Mitteilungsvorlage

Drucksachen-Nr. 0321/2026
öffentlich

Querungen Herrmann-Löns-Straße

Abbildung 2: Varianten V3 „Basic“ inkl. Änderungen (Quelle: Ausschnitt DP03, Stadt Bergisch Gladbach, 2025)

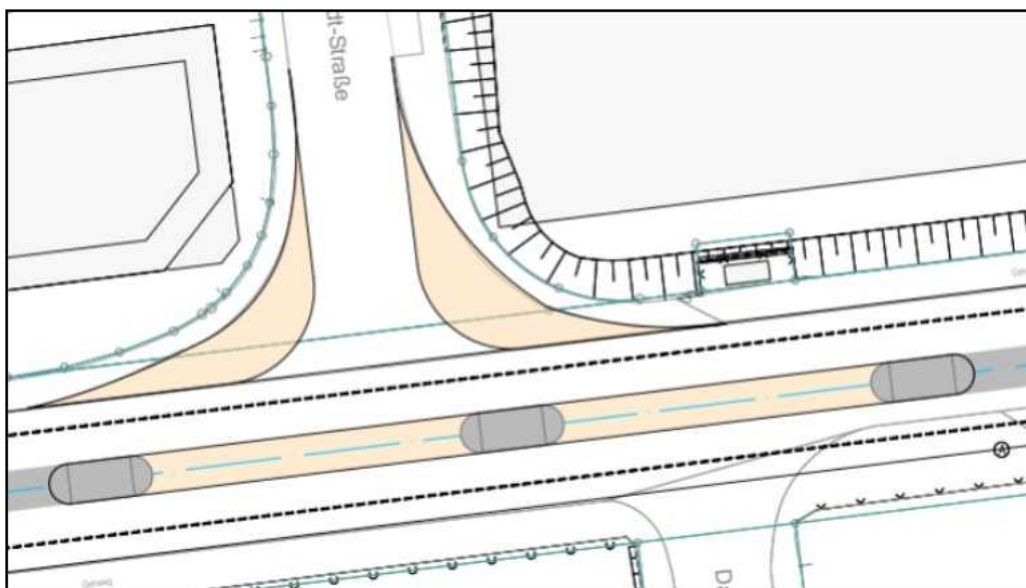
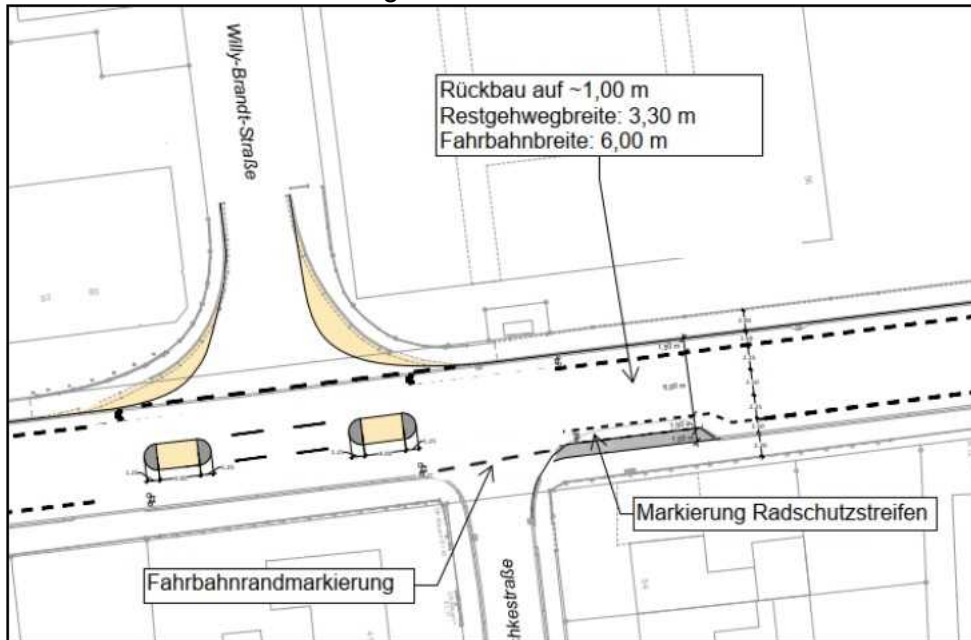
Im Zuge des Umbaus hat sich ergeben, dass der erforderliche vollständige Rückbau der Gehwegnase (östlich der

Einmündung Damaschkestraße) zum Einbau der Querunginsel, aufgrund einer Schieberkappe einer Gasleitung nicht möglich ist. Aufgrund dessen wird der Gehweg nur etwa einen Meter zurückgebaut, sodass die Gehwegnase teilweise entfällt. Eine Mittelinsel wie ursprünglich geplant ist an dieser Stelle aufgrund der dann zu geringen Fahrbahnbreite nicht mehr möglich. Diese Insel entfällt (siehe Abbildung 2). Der teilweise Rückbau dient der Umsetzung des Radschutzstreifens.

Die Querungshilfen westlich der Einmündung Damaschkestraße werden wie geplant umgesetzt und ermöglichen das Queren der Hermann-Löns-Straße.
